工程指示 / 要求簡箋 ENGINEER INSTRUCTIONS(E.I.)

工程指示編號:	EI- 4525A	修改版本:	A
	HK- 1176		
工程編號:	J 853	工程名稱:	大窩坪 (延坪道)
收件人:	生統	發件人:	Lai Sik Hung
工程項目:	後裝窗及FD門 廠用配件BM (確認配件型號)	日期:	18/07/2022

內容: 修訂A: 確認FD門配件及門鼓的型號, 請安排訂購配件送廠
完成上列要求日期: ASAP

廠用配件B.M.表

SK-01

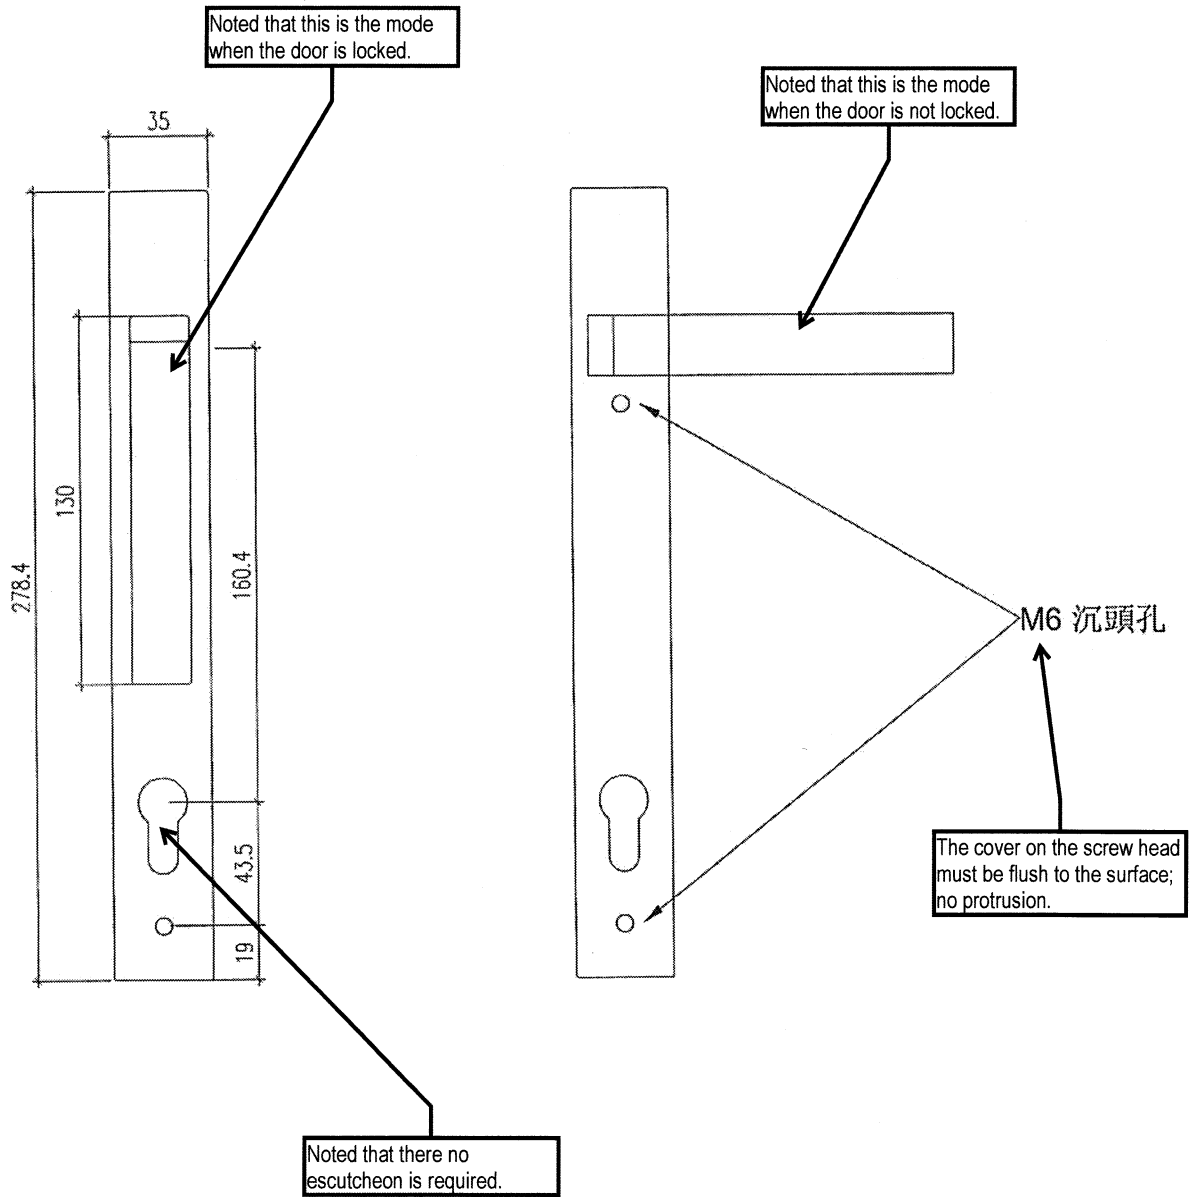
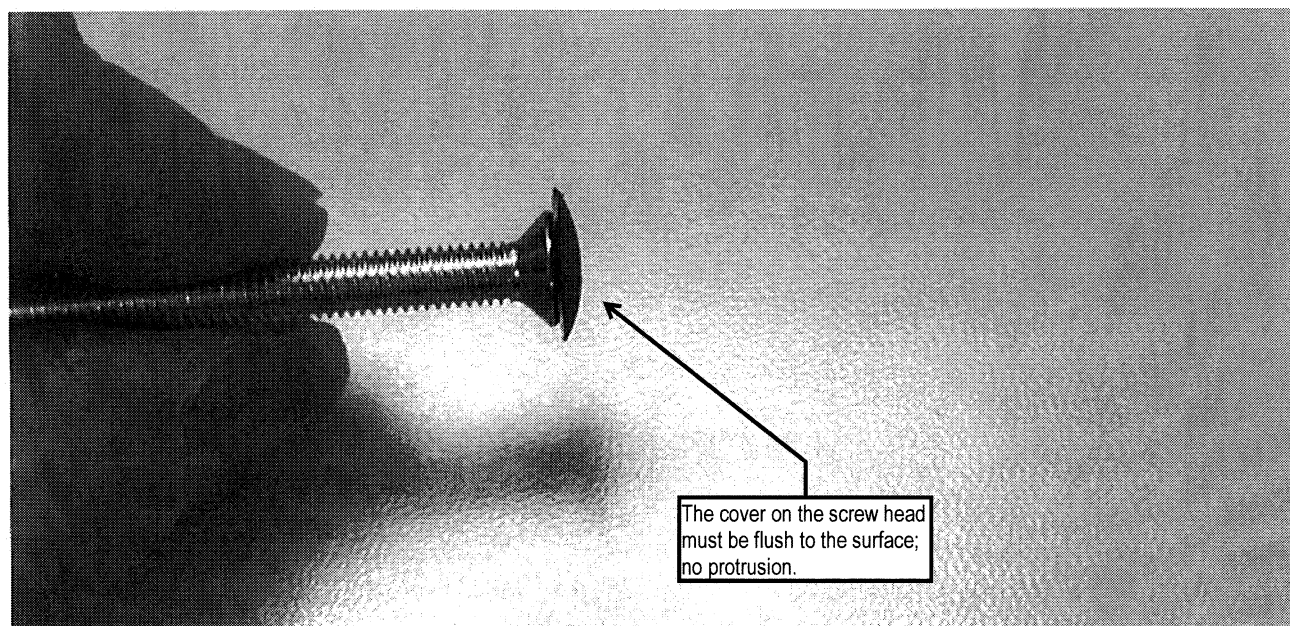
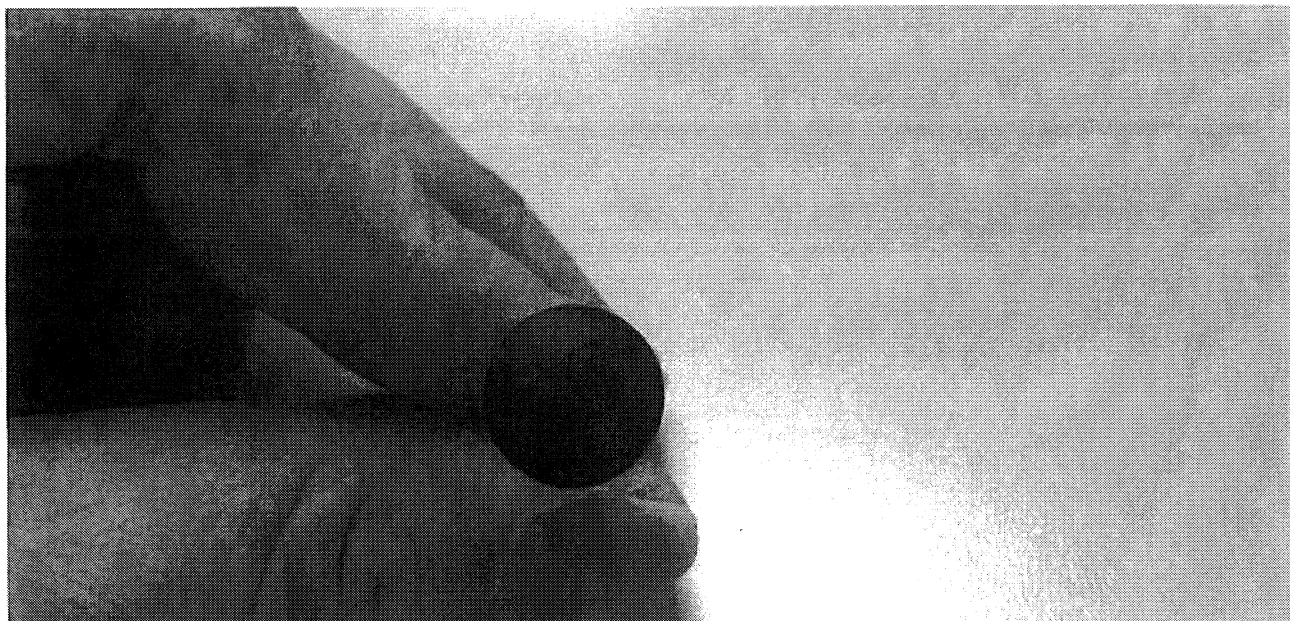
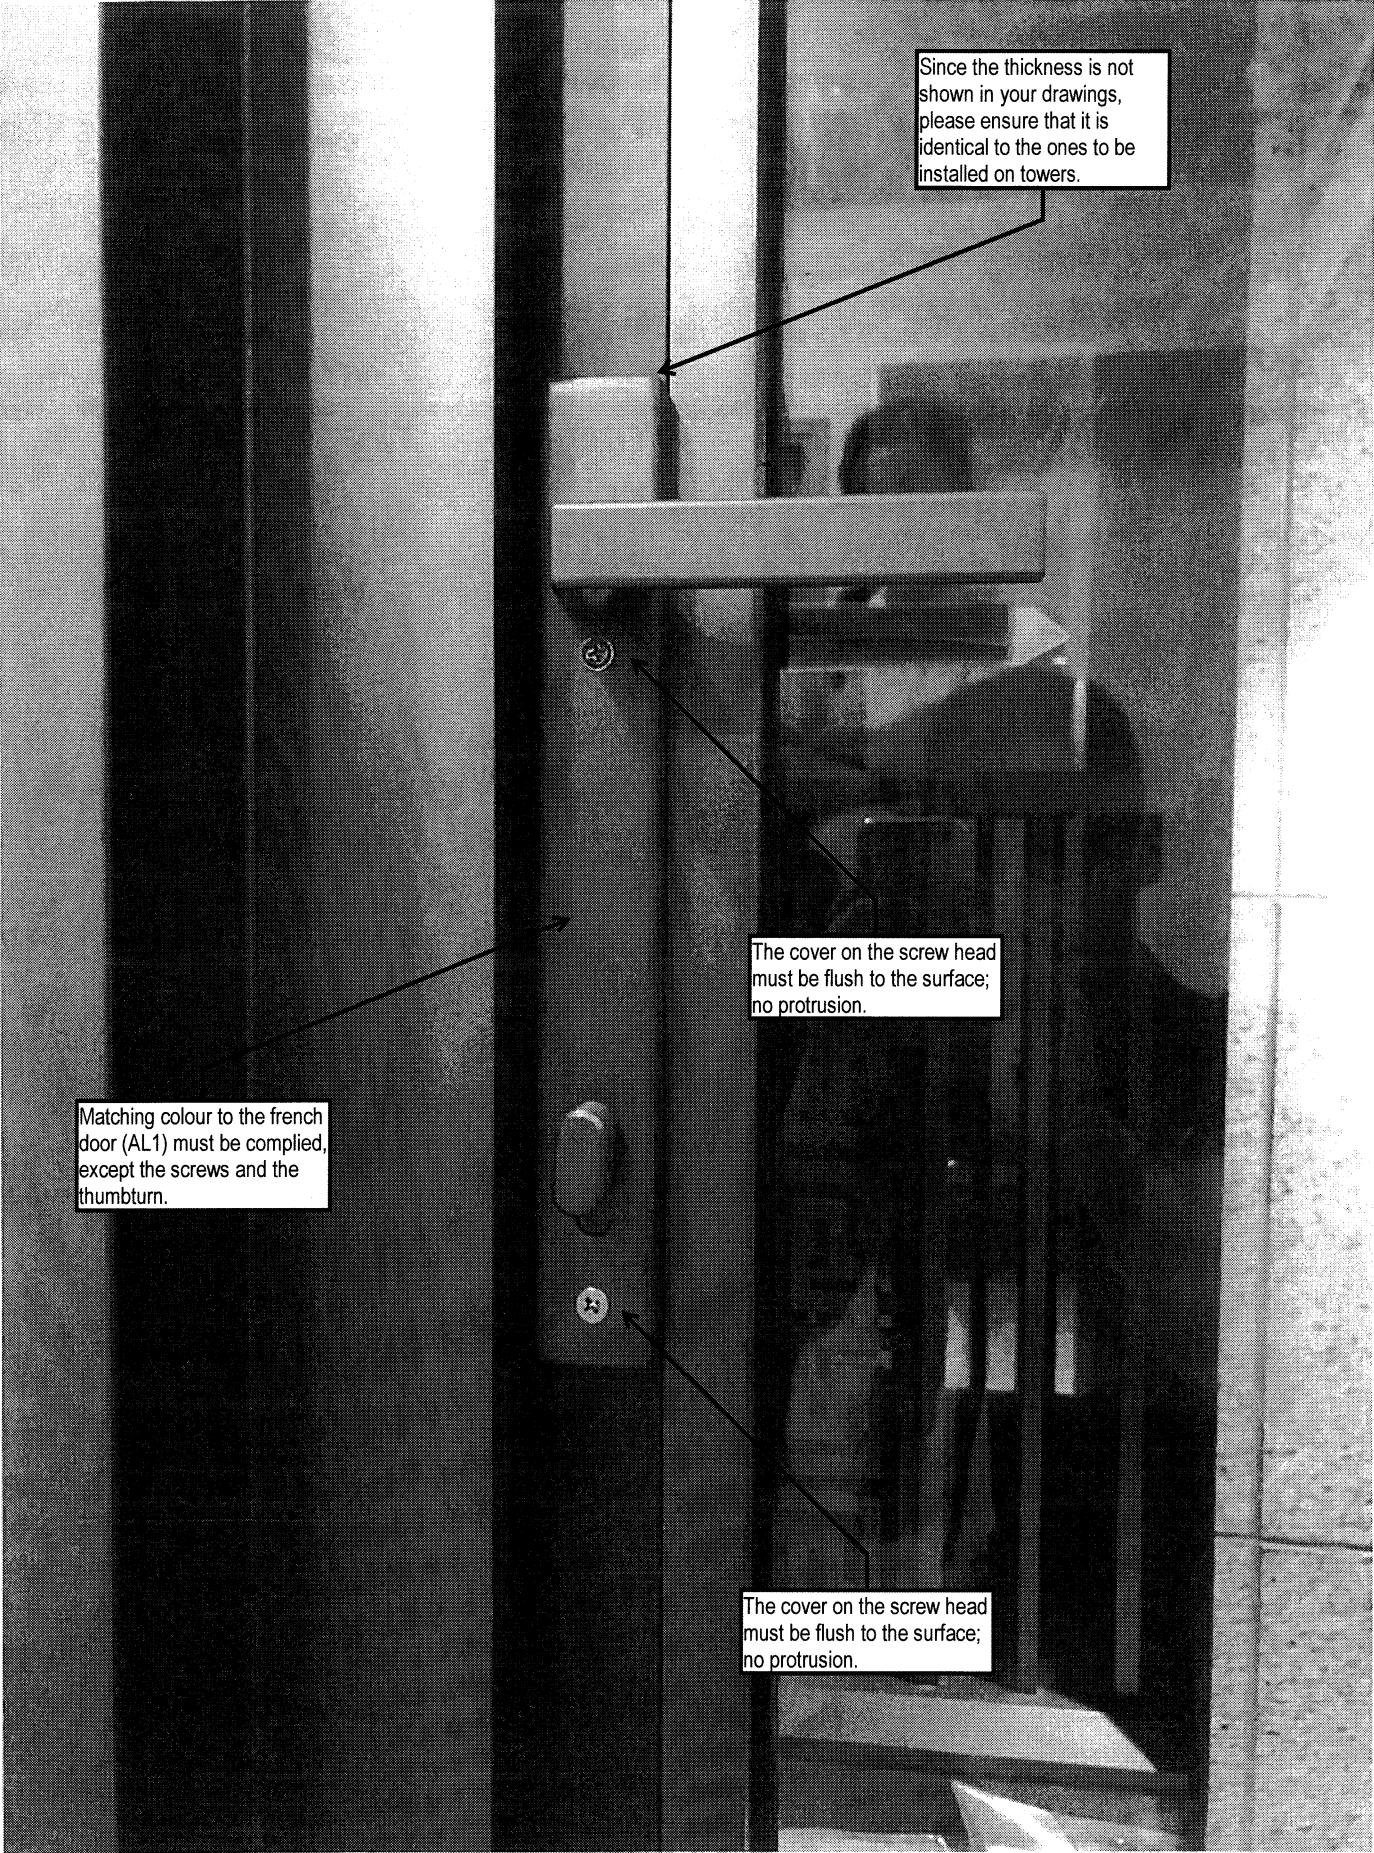
Since the thickness is not shown in your drawings, please ensure that it is identical to the ones to be installed on towers.

The cover on the screw head must be flush to the surface; no protrusion.

Matching colour to the french door (AL1) must be complied, except the screws and the thumbturn.

The cover on the screw head must be flush to the surface; no protrusion.
